発室発第 177 号
令和 5 年 3 月 8 日

令和 5 年 2 月 1 0 日付け発室発第 162 号をもちまして報告いたしました「敦賀発電所 安全実績指標の報告について（令和 4 年度第 3 四半期）」を下記のとおり修正いたします。

敦賀発電所 安全実績指標の報告について（令和 4 年度第 3 四半期）のうち、敦賀発電所 2 号機の「安全系の使用不能時間割合（非常用交流電源）」及び「安全系の機能故障件数（運転上の制限逸脱件数）」を別紙 1 及び別紙 2 のとおり一部修正する。

令和4年度第3四半期安全実績PIデータの修正前後表（敦賀発電所2号機）

安全系の使用不能時間割合(非常用交流電源)

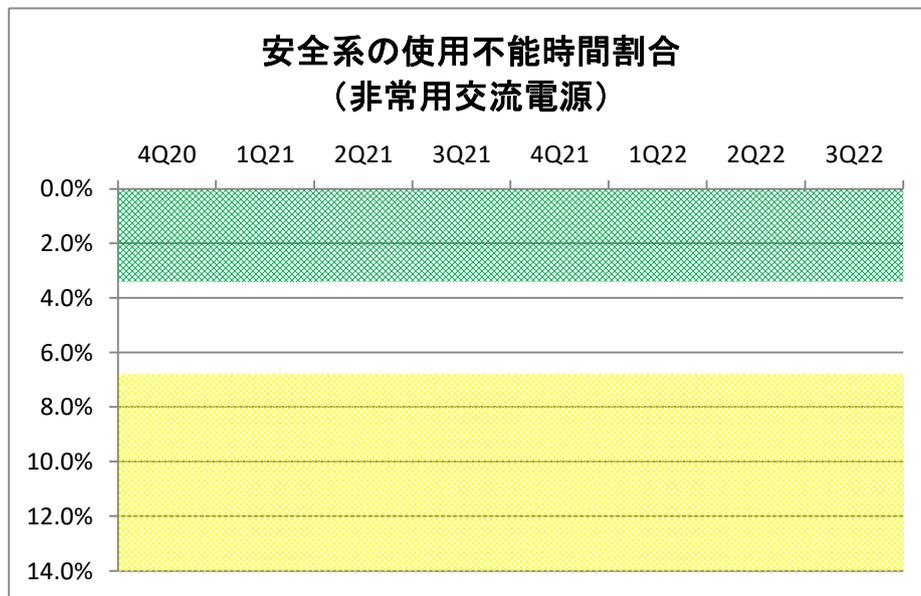
白	>3.4%																																																																																																																															
黄	>6.8%																																																																																																																															
赤	設定なし																																																																																																																															
<p style="text-align: center;">安全系の使用不能時間割合 (非常用交流電源)</p>	<p style="text-align: center;">安全系の使用不能時間割合 (非常用交流電源)</p>	2022年1月の敦賀発電所2号機Aディーゼル発電機の運転上の制限の逸脱を反映した。

安全系の機能故障件数(運転上の制限逸脱件数)

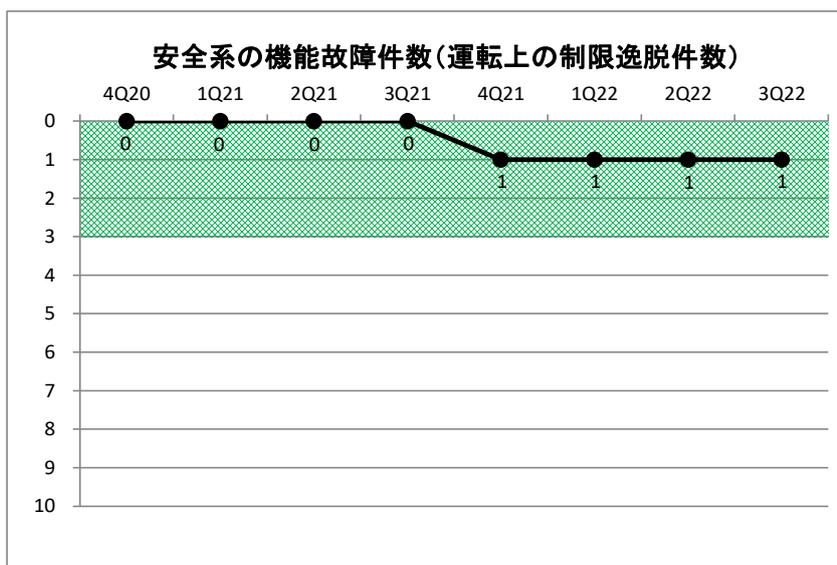
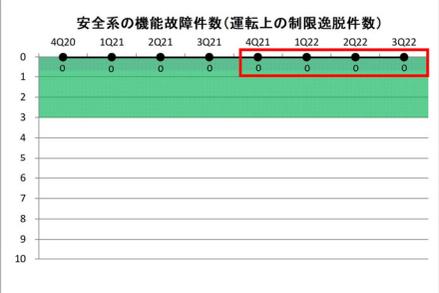
修正前	修正後	変更理由																																																																																																										
<p style="text-align: center;">2022年度第3四半期 安全実績指標(PI) 日本原子力発電株式会社 敦賀発電所 2号機</p> <p>安全系の機能故障件数(運転上の制限逸脱件数)</p> <table border="1"> <thead> <tr> <th></th> <th>4Q20</th> <th>1Q21</th> <th>2Q21</th> <th>3Q21</th> <th>4Q21</th> <th>1Q22</th> <th>2Q22</th> <th>3Q22</th> </tr> </thead> <tbody> <tr> <td>四半期に報告された影響緩和系の機能故障件数(LCO逸脱件数)</td> <td>0</td> <td>0</td> <td>0</td> <td>0</td> <td>0</td> <td>0</td> <td>0</td> <td>0</td> </tr> <tr> <td>過去4四半期の影響緩和系の機能故障件数(LCO逸脱件数)</td> <td>0</td> <td>0</td> <td>0</td> <td>0</td> <td>0</td> <td>0</td> <td>0</td> <td>0</td> </tr> <tr> <td>PI値</td> <td>0</td> <td>0</td> <td>0</td> <td>0</td> <td>0</td> <td>0</td> <td>0</td> <td>0</td> </tr> <tr> <td>評価</td> <td>緑</td> <td>緑</td> <td>緑</td> <td>緑</td> <td>緑</td> <td>緑</td> <td>緑</td> <td>緑</td> </tr> </tbody> </table> <p>しきい値</p> <table border="1"> <tbody> <tr> <td>緑</td> <td>3以下</td> </tr> <tr> <td>白</td> <td>4以上</td> </tr> <tr> <td>黄</td> <td>設定なし</td> </tr> <tr> <td>赤</td> <td>設定なし</td> </tr> </tbody> </table> 		4Q20	1Q21	2Q21	3Q21	4Q21	1Q22	2Q22	3Q22	四半期に報告された影響緩和系の機能故障件数(LCO逸脱件数)	0	0	0	0	0	0	0	0	過去4四半期の影響緩和系の機能故障件数(LCO逸脱件数)	0	0	0	0	0	0	0	0	PI値	0	0	0	0	0	0	0	0	評価	緑	緑	緑	緑	緑	緑	緑	緑	緑	3以下	白	4以上	黄	設定なし	赤	設定なし	<p style="text-align: center;">2022年度第3四半期 安全実績指標(PI) 日本原子力発電株式会社 敦賀発電所 2号機</p> <p>安全系の機能故障件数(運転上の制限逸脱件数)</p> <table border="1"> <thead> <tr> <th></th> <th>4Q20</th> <th>1Q21</th> <th>2Q21</th> <th>3Q21</th> <th>4Q21</th> <th>1Q22</th> <th>2Q22</th> <th>3Q22</th> </tr> </thead> <tbody> <tr> <td>四半期に報告された影響緩和系の機能故障件数(LCO逸脱件数)</td> <td>0</td> <td>0</td> <td>0</td> <td>0</td> <td>1</td> <td>0</td> <td>0</td> <td>0</td> </tr> <tr> <td>過去4四半期の影響緩和系の機能故障件数(LCO逸脱件数)</td> <td>0</td> <td>0</td> <td>0</td> <td>0</td> <td>1</td> <td>1</td> <td>1</td> <td>1</td> </tr> <tr> <td>PI値</td> <td>0</td> <td>0</td> <td>0</td> <td>0</td> <td>1</td> <td>1</td> <td>1</td> <td>1</td> </tr> <tr> <td>評価</td> <td>緑</td> <td>緑</td> <td>緑</td> <td>緑</td> <td>緑</td> <td>緑</td> <td>緑</td> <td>緑</td> </tr> </tbody> </table> <p>しきい値</p> <table border="1"> <tbody> <tr> <td>緑</td> <td>3以下</td> </tr> <tr> <td>白</td> <td>4以上</td> </tr> <tr> <td>黄</td> <td>設定なし</td> </tr> <tr> <td>赤</td> <td>設定なし</td> </tr> </tbody> </table> 		4Q20	1Q21	2Q21	3Q21	4Q21	1Q22	2Q22	3Q22	四半期に報告された影響緩和系の機能故障件数(LCO逸脱件数)	0	0	0	0	1	0	0	0	過去4四半期の影響緩和系の機能故障件数(LCO逸脱件数)	0	0	0	0	1	1	1	1	PI値	0	0	0	0	1	1	1	1	評価	緑	緑	緑	緑	緑	緑	緑	緑	緑	3以下	白	4以上	黄	設定なし	赤	設定なし	<p>2022年1月の敦賀発電所2号機Aディーゼル発電機の運転上の制限の逸脱を反映した。</p>
